# **EL PROGRAMA "INTERCONEXIÓN ECUADOR – PERÚ 500 kV, TRAMO ECUATORIANO" (RG-L1140)**

**LPI No. BID7-TRANS-001-2024**

**BOLETÍN DE ACLARACIONES N° 5**

**30 DE OCTUBRE DE 2024**

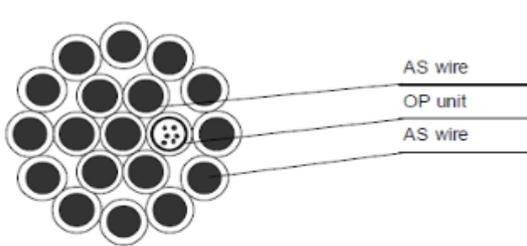
De acuerdo con la cláusula referida, la línea de transmisión de 230 kV se seccionará con la línea de transmisión de 230 kV existente Minas - La Unión - San Idelfonso que incluye la instalación de OPGW.

En este sentido, el oferente solicita a CELEC EP que proporcione la siguiente información para considerar en nuestra propuesta de licitación.

1. Especificación técnica de OPGW existente y cable de tierra ya disponible en la línea de transmisión de 230 kV Minas - La Unión - San Idelfonso
2. Distancia entre el punto de seccionamiento y la caja de unión/empalme de OPGW más cercana a cada lado de la línea de transmisión de 230 kV existente Minas - La Unión - San Idelfonso

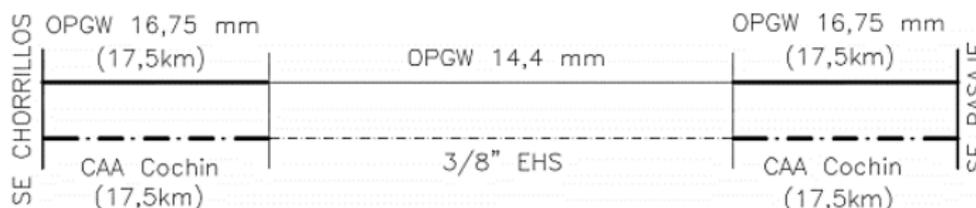
Sin embargo, los puntos 3.01, 3.02, 3.03 y 3.04 de la Lista de Precios especifican los siguientes cables de tierra:

Conductor CAA Cochín	m	40,000
Conductor de acero 3/8"	m	182,500
Cable opgw, con diámetro $\geq 14.4$ mm	m	203,100
Cable opgw, con diámetro $\geq 16.75$ mm	m	46,400

La especificación no proporciona detalles sobre qué cable de tierra / OPGW debe instalarse en cada sección.

Por favor, proporcione esa información y explique el propósito de los cuatro tipos de cables de tierra para una mejor comprensión.

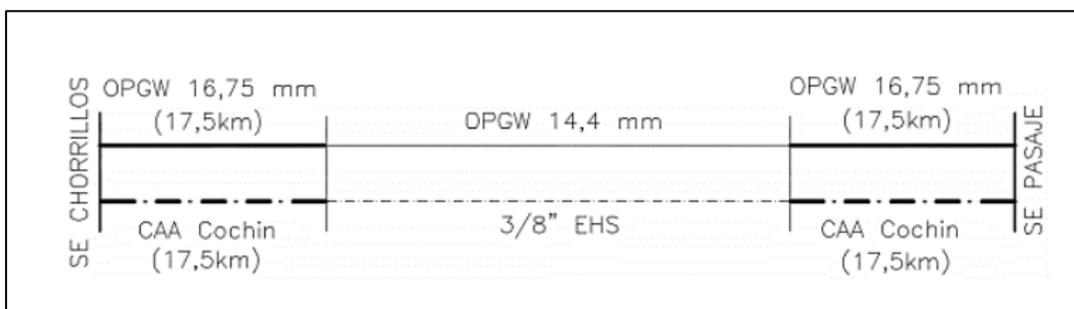
Nos referimos a la Lista De Cantidades Y Precios de la "Partida B: Suministro De Equipos Y Materiales, L/T Chorrillos - Pasaje 500 kV para el Punto 3 - Fibra Óptica Y Accesorios; Accesorios Conductor 3/8"; Accesorios Conductor CAA Cochín

Observamos que la longitud de la línea es de aprox. – 207 Kms.

Sin embargo, los puntos 3.01, 3.02, 3.03 y 3.04 de la Lista de Precios especifican los siguientes cables de tierra:

Conductor CAA Cochín	m	40,000
Conductor de acero 3/8"	m	182,500
Cable opgw, con diámetro $\geq 14.4$ mm	m	203,100
Cable opgw, con diámetro $\geq 16.75$ mm	m	46,400
